ПАСПОРТ ДОСТУПНОСТИ № 1

Объекта социальной инфраструктуры (ОСИ)

Отчет о проведённом обследовании объекта:

Средняя общеобразовательная школа села Ташкиново

Фото № 1.1

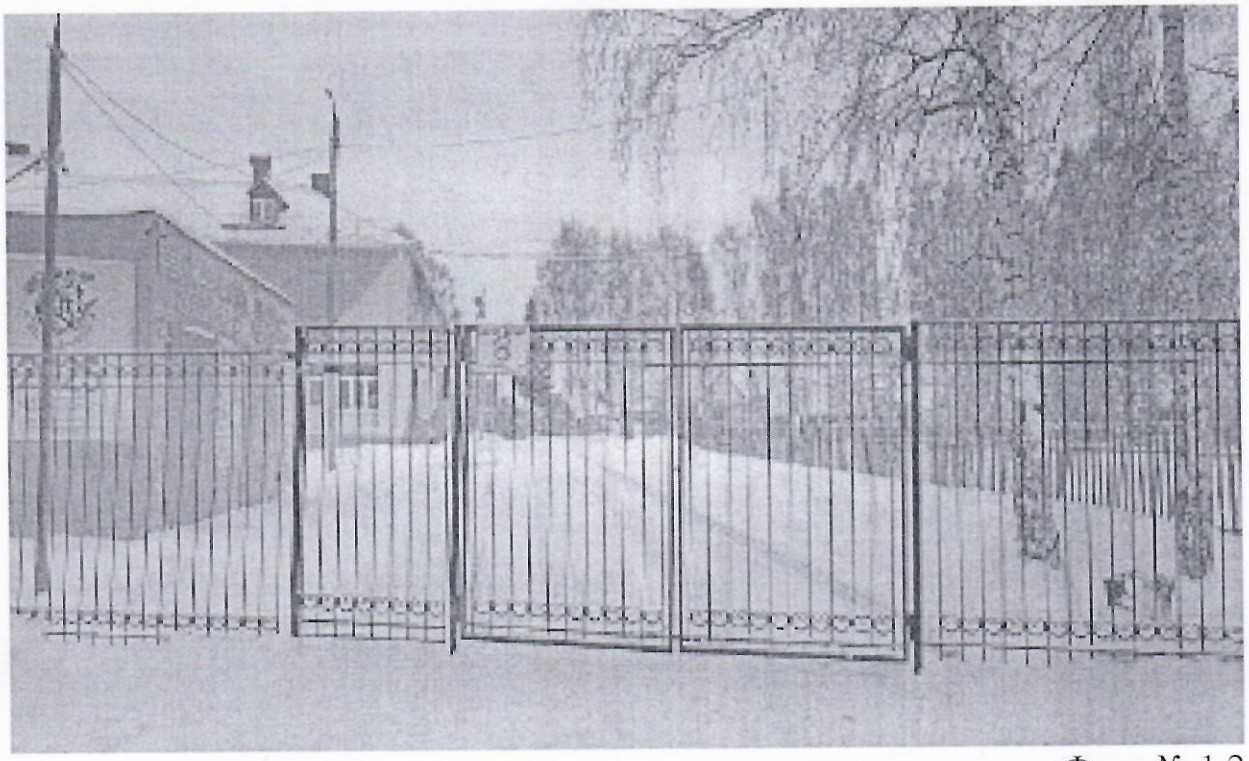
Фото № 1.1	Перед калиткой отсутствует тактильно-контрастная предупреждающая информация.	С	Перед калиткой установить тактильно-контрастные наземные указатели по ГОСТ Р 52875. (п. 5.1.10 СП 59.13330.2020, ГОСТ Р 52875)	Текущий ремонт
1.2	**Путь (пути) движения на территории**	есть			Отсутствуют указатели направления ко входу в здание.	Все	Следует установить указатели направления, указывающие путь ко входу в здание. (п. 6.5.1 СП 59.13330.2020)	Текущий ремонт
1.3	**Лестница (наружная)**	нет		-	-	-	-	-
1.4	**Пандус (наружный)**	нет		-	-	-	-	-

Фото № 2.1

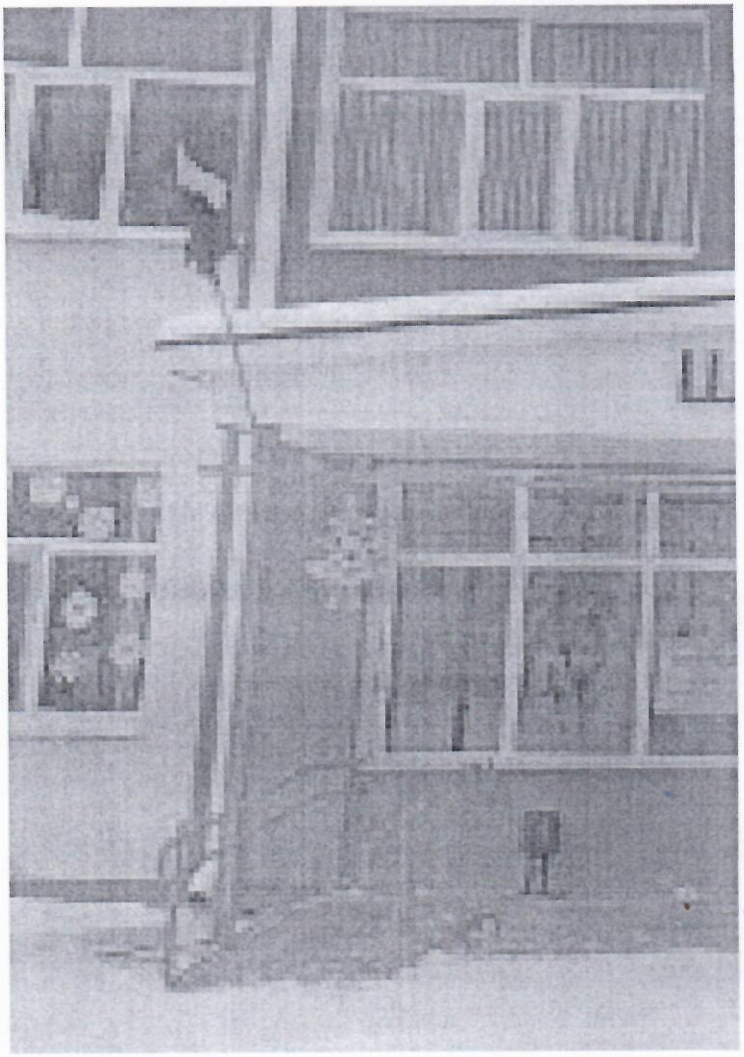
2.1	**Лестница (наружная)**	нет						
2.2	**Пандус (наружный)**	есть		Фото № 2.1	Элементы креплений поручней пандуса занимают более 25 % периметра обхвата поручня.	К	Элементы крепления поручней следует располагать снизу поручня. Крепление должно занимать не более чем 20 % его периметра и обеспечивать длину поверхности поручня, необходимую для захвата кистью руки, не менее 100 мм. (п. 5.1.7 ГОСТ Р 51261-2022)	Текущий ремонт

Фото № 3.1

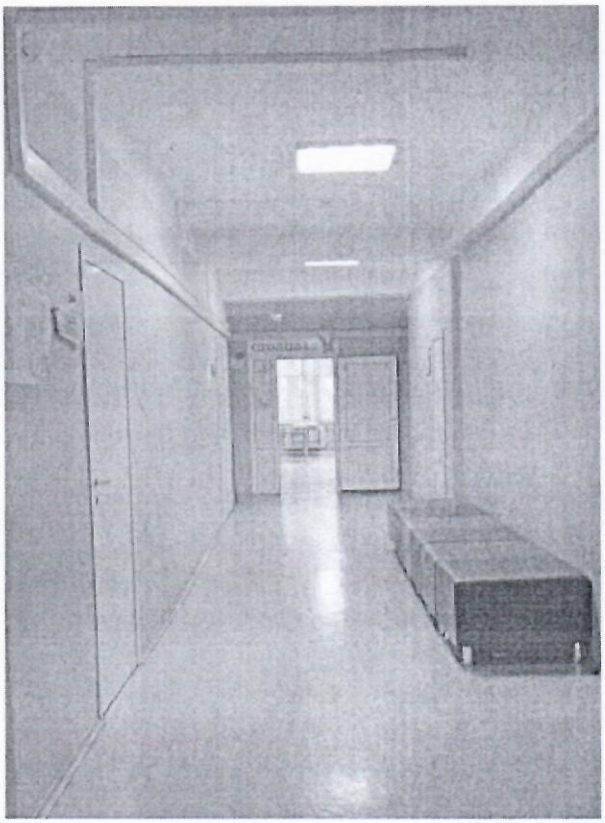
3.1	**Коридор (вестибюль, зона ожидания, галерея, балкон)**	есть		Фото № 3.1 Фото № 3.2	Не предусмотрены зоны отдыха и ожидания для инвалидов, в том числе для инвалидов на креслах-колясках.	Все	На каждом этаже здания предусмотреть зоны отдыха и ожидания для инвалидов на два-три места, в том числе для инвалидов на креслах-колясках, установить крючки для костылей контрастного к цвету стен цвета на высоте не более 1,3 м. В зонах ожидания и отдыха для МГН предусматривать места, оборудованные креслами с подлокотниками и опорой для спины. Обозначить зоны отдыха для инвалидов знаками доступности. (п. 6.2.5, 6.5.1, 6.4.1, 8.6.3 СП 59.13330.2020; п. 6.1 СП 136.13330.2012)	Текущий ремонт

Фото № 3.3

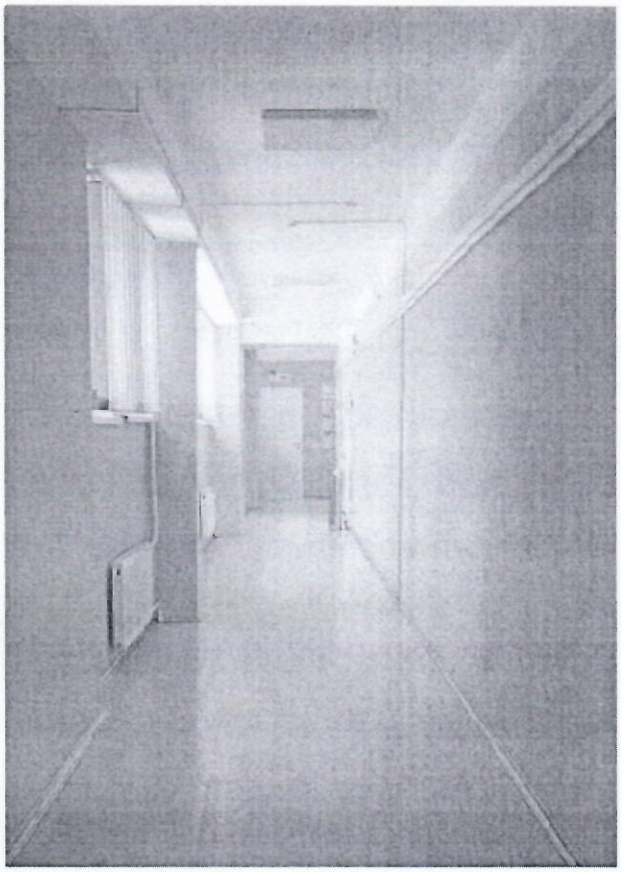
Фото № 3.4 Фото № 3.5	Отсутствуют поручни для детей. Ненормативные окончания поручней.	О, С	Лестницы оборудовать дополнительными поручнями круглого сечения диаметром не менее 0,03 м на высоте от 0,5 до 0,7 ±0,03 м (для детей). Поручень ограждений с внутренней стороны лестницы должен быть непрерывным по всей ее высоте. Завершающие части поручней должны быть горизонтальными и выступать за границы лестничных маршей на 0,3 м. В стесненных условиях допускается выполнять завершающие части поручней под углом 90° во внешнюю сторону. Форма завершающих частей поручней должна быть травмобезопасной: с плавным завершением вниз,	Капитальный ремонт

Фото № 3.6

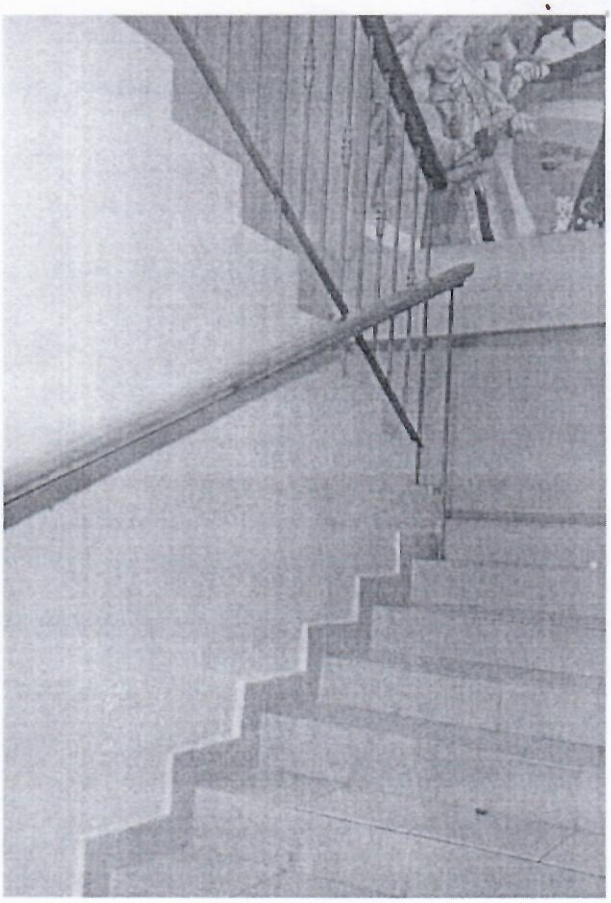
Фото № 3.6	Краевые ступени лестниц не выделены цветом или фактурой.	С	в сторону ограждения или стены и т. п. (п. 5.1.13, 6.2.11 СП 59.13330.2020; п. 5.3.6 ГОСТ Р 51261-2022) На проступи краевых ступеней лестничных маршей следует нанести одну или несколько противоскользящих полос, контрастных с поверхностью ступени, например, желтого цвета, общей шириной 0,08–0,1 м. Расстояние между краем контрастной полосы и краем проступи ступени должно быть не более 0,04 м. (п. 6.2.8 СП 59.13330.2020)	Текущий ремонт

Фото № 3.7

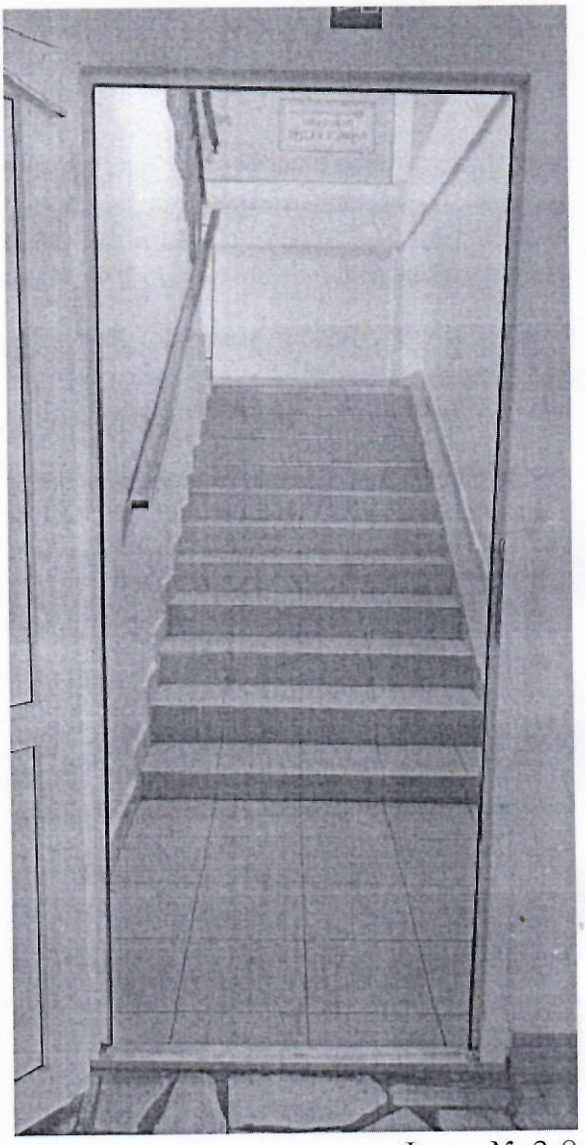
Фото № 3.7	Ненормативная ширина дверей на путях движения и эвакуации. Ненормативные пороги в дверных проемах дверей на путях движения и эвакуации. Двери на путях движения и эвакуации не контрастны по отношению к прилегающим стенам, дверные ручки не контрастны по отношению к цвету фона двери.	К К С	Обеспечить ширину дверей не менее 0,9 м. (п. 6.2.4 СП 59.13330.2020) Обеспечить высоту порогов не более 0,014 м. (п. 6.2.4 СП 59.13330.2020) Обеспечить контрастность дверей относительно прилегающих стен, а дверных ручек – относительно цвета дверей. (п. 6.4.1 СП 59.13330.2020)	Текущий ремонт Текущий ремонт Текущий ремонт

Фото № 3.8

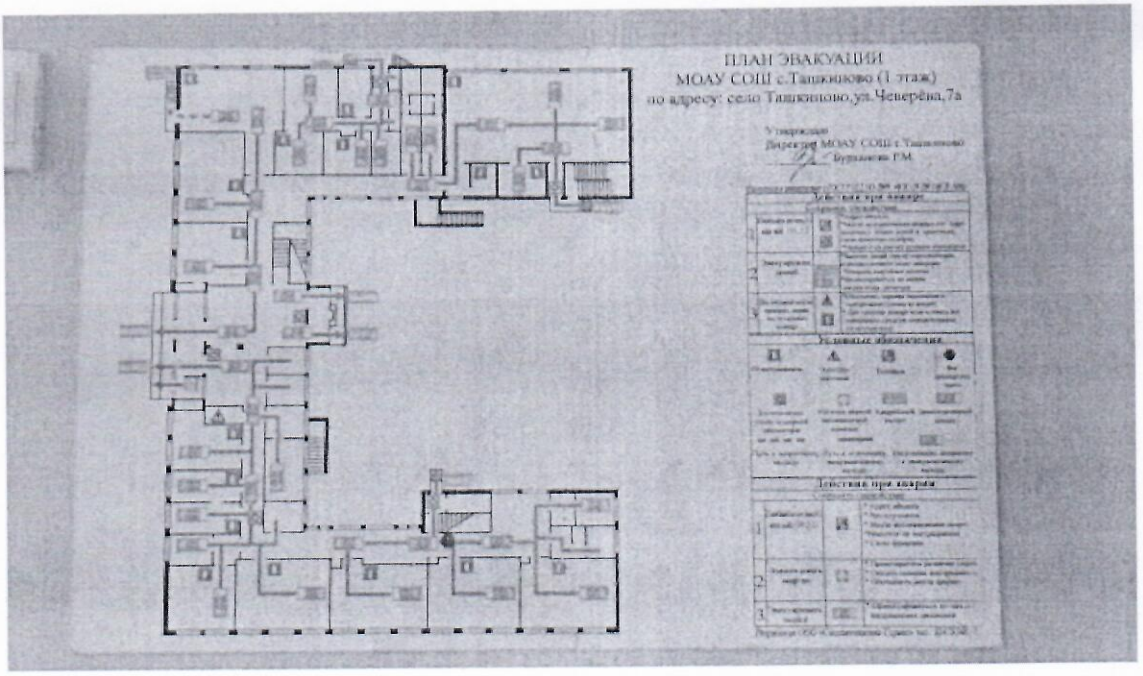
Фото № 3.8	Отсутствует тактильная пиктограмма «Выход» у двери на путях эвакуации. На планах эвакуации отсутствует обозначение путей движения для людей с инвалидностью.	Все Все	Установить тактильную пиктограмму «Выход» рядом с дверью, на стене, со стороны расположения дверной ручки, на расстоянии от 0,05 до 0,1 м от наличника. на высоте от 1,3 до 1,5 м от уровня пола. (п. 4.3.7.3 ГОСТ Р 52131-2019) Доступным для МГН путем эвакуации можно принять вход в здание. Отразить на плане эвакуации пути движения при эвакуации	Текущий ремонт Текущий ремонт

людей с инвалидностью. (п. 6.5.2, 6.5.3 СП 59.13330.2020)	
					Краевые ступени эвакуационных лестниц не обозначены цветом или фактурой.	О, С, Г, У	На проступи верхней и нижней ступеней каждого марша эвакуационных лестниц в общественных и производственных зданиях и сооружениях, доступных МГН, следует нанести одну или несколько противоскользящих полос, контрастных с поверхностью ступени, как правило, желтого цвета, общей шириной 0,08–0,1 м. Допускается применение контрастных противоскользящих полос с фотолюминисцентным покрытием. Расстояние между краем контрастной полосы и краем проступи ступени – не более 0,04 м. (п. 6.2.29, 6.2.8 СП 59.13330.2020)	Текущий ремонт
					Поручни лестниц на путях эвакуации не контрастны к окружающей среде.	О, С, Г, У	Обеспечить контрастность поручней лестниц на путях эвакуации с окружающей средой. В условиях темноты они должны иметь яркостный контраст за счет применения фотолюминесцентных	Текущий ремонт

Фото № 4.1

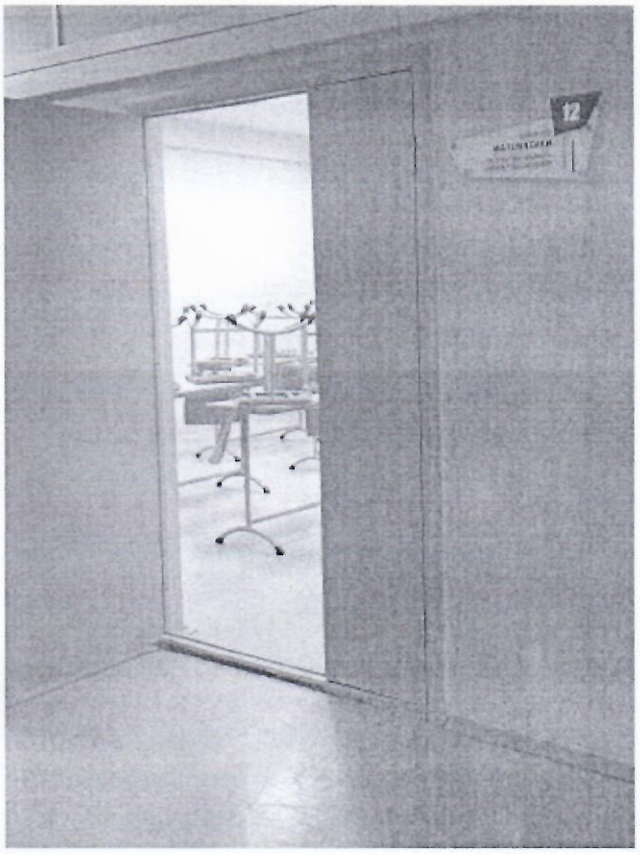
Фото № 4.2	У входов в кабинеты отсутствуют тактильные информирующие таблички помещений.	С	Перед входами в кабинеты следует установить информирующие тактильные таблички с указанием назначения помещения. Тактильные таблички с использованием рельефно-линейного шрифта, а также рельефно-точечного шрифта Брайля для людей с нарушением зрения должны размещаться рядом с дверью со стороны дверной ручки на высоте от 1,2 до 1,6 м от уровня пола и на расстоянии 0,1 м от края таблички до края дверного проема. (п. 6.5.9 СП 59.13330.2020)	Текущий ремонт

Фото № 4.4

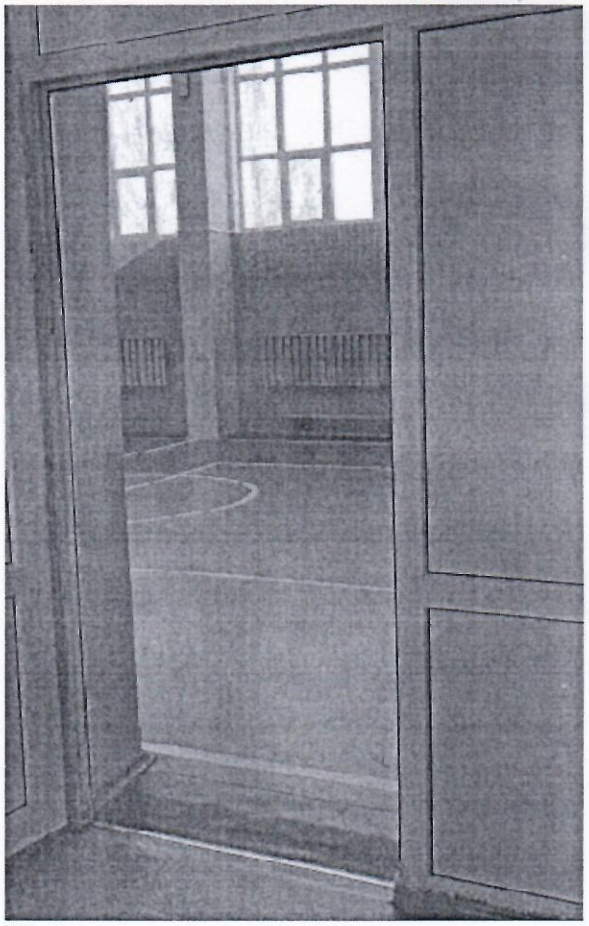
Фото № 4.4	У входов в залы отсутствуют тактильные информирующие таблички помещений.	С	Перед входами в залы установить информирующие тактильные таблички с указанием назначения помещения. Тактильные таблички с использованием рельефно-линейного шрифта, а также рельефно-точечного шрифта Брайля для людей с нарушением зрения должны размещаться рядом с дверью со стороны дверной ручки на высоте от 1,2 до 1,6 м от уровня пола и на расстоянии 0,1 м от края таблички до края дверного проема. (п. 6.5.9 СП 59.13330.2020)	Текущий ремонт
				 Фото № 4.5	Ненормативная ширина дверных полотен.	К	Обеспечить ширину дверных полотен не менее 0,9 м. (п. 6.2.4 СП 59.13330.2020)	Текущий ремонт
					Под раковинами умывальников для рук	К	В столовой выделить один умывальник для инвалидов,	Текущий ремонт

Фото № 5.1

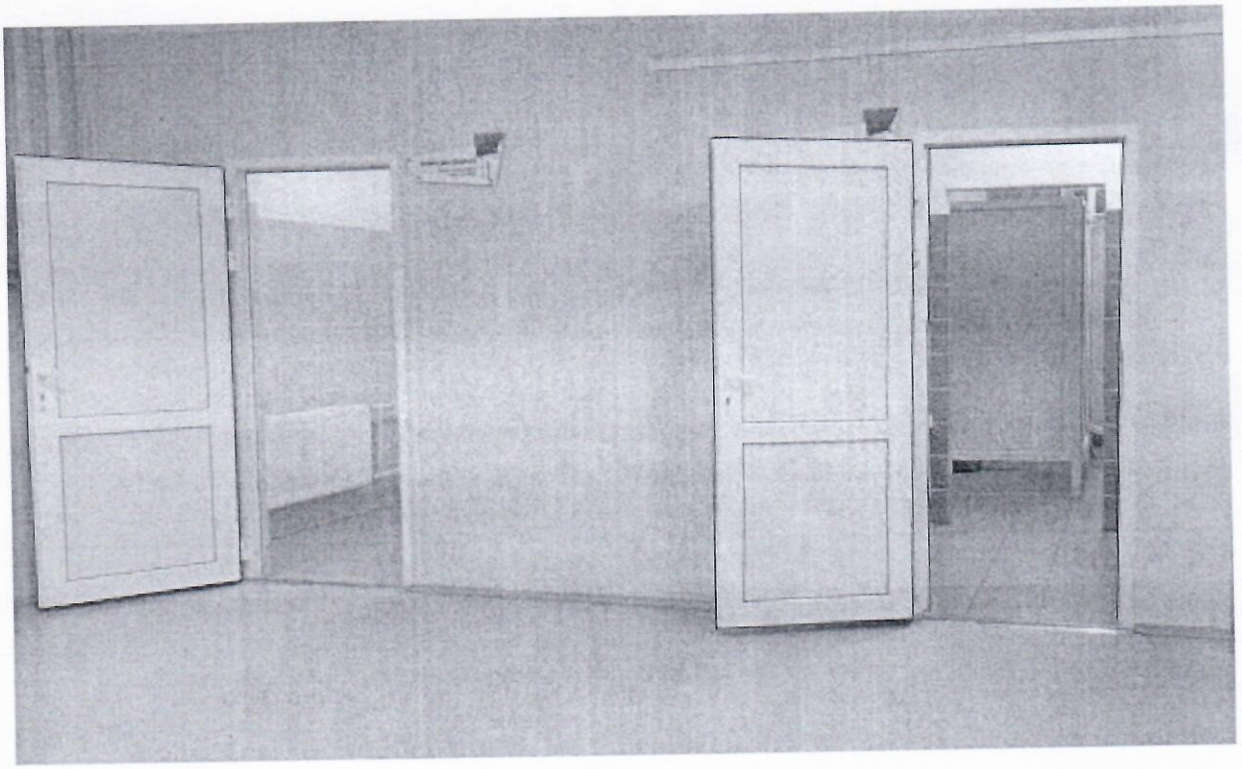
Фото № 5.1 Фото № 5.2	На стенах возле дверей в туалетные комнаты отсутствуют тактильные информационные таблички.	С	У дверей туалетных комнат следует установить со стороны ручки информационные таблички помещений (выполненные рельефно-графическим и рельефно-точечным способом), расположенные на высоте от 1,2 до 1,6 м от уровня пола и на расстоянии 0,1–0,5 м от края двери. (п. 6.3.6 СП 59.13330.2020; п. 4.3.8.2, приложение Г ГОСТ Р 52131-2019)	Текущий ремонт
					Размеры и оборудование кабинок в туалетных комнатах не соответствуют требованиям нормативных	К, О	Следует предусмотреть специально оборудованные для инвалидов универсальные и доступные кабины в уборных. Доступные кабины в	Текущий ремонт

Фото № 5.3

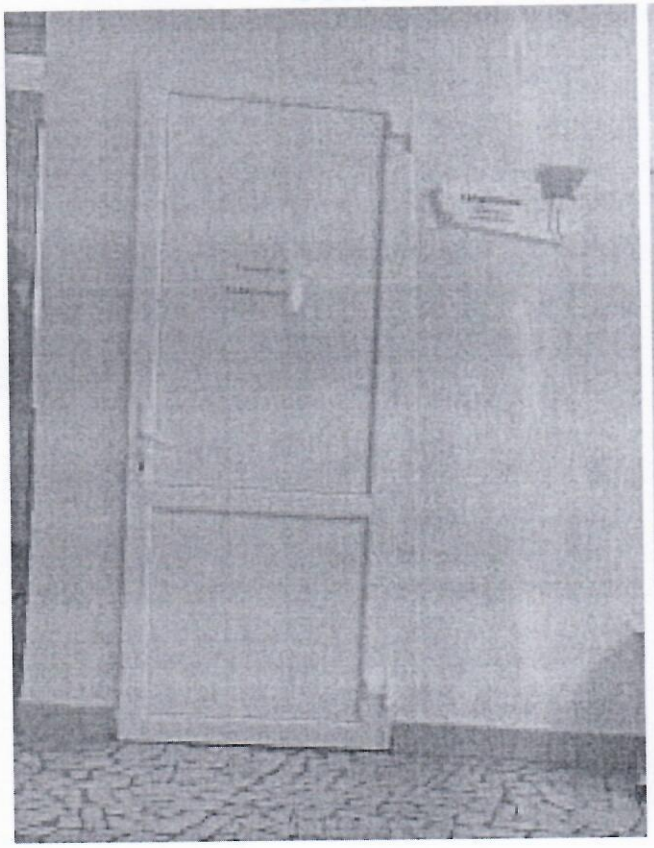
Фото № 5.4	В гардеробах отсутствуют крючки для одежды инвалидов.	Все	Оборудовать несколько крючков для одежды на высоте не более 1,3 м от пола. Крючки должны быть контрастного цвета по отношению к цвету стены. Обозначить места для одежды инвалидов знаками доступности. (п. 8.5.14, 6.4.1, 6.5.1 СП 59.13330.2020)	Текущий ремонт
	ОБЩИЕ требования к зоне				Отсутствует система тревожной сигнализации.	Все	Санитарно-гигиенические помещения оборудовать системой тревожной сигнализации или системой двухсторонней громкоговорящей связи. Оборудовать кнопку вызова персонала на высоте от 0,8 до 1,1 м на расстоянии не менее 0,6 м от боковой стены помещения. Кнопка должна быть контрастного цвета по отношению к цвету стены. (п. 6.3.6, 6.4.1, 6.4.2	Текущий ремонт
